正誤表　キットで学ぶ！シリーズ　No.04　FPGA チャレンジャー入門編　ALTERA Cyclone Ⅳ版

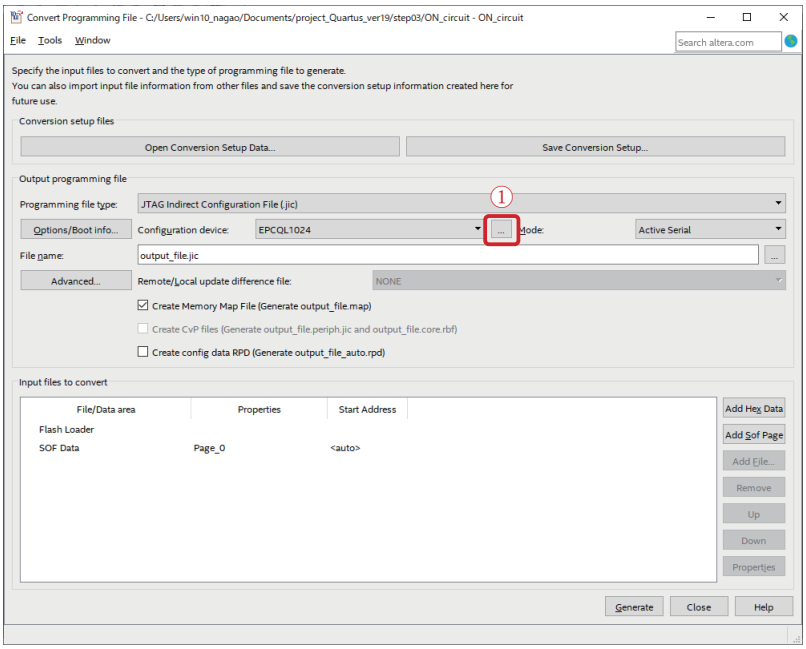
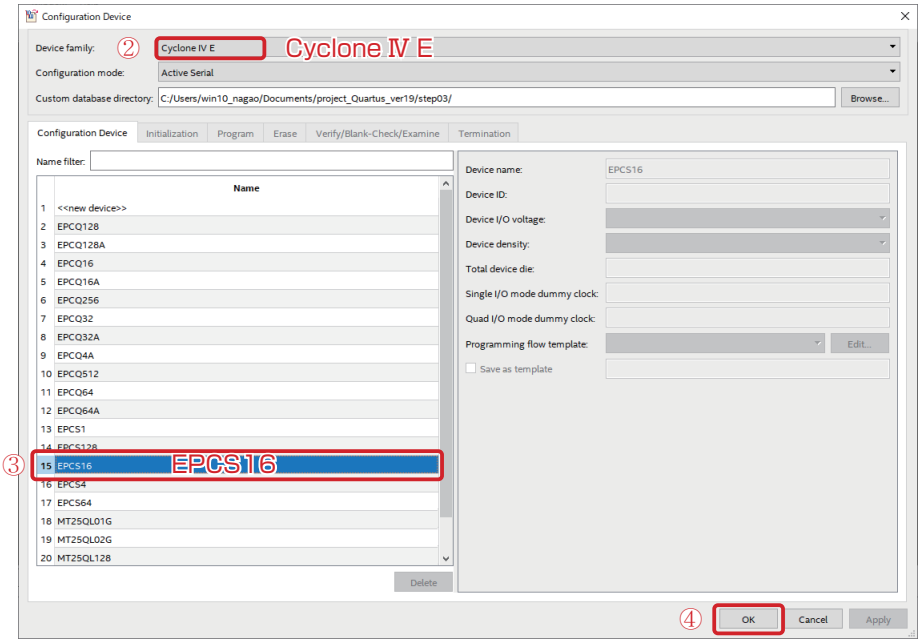
ページ	正
P32	Quartus Prime「.jic の作成方法」の❸で「EPCS16」が選べない。 ❶、❷はテキスト通りで、❸は以下の手順で設定できます。
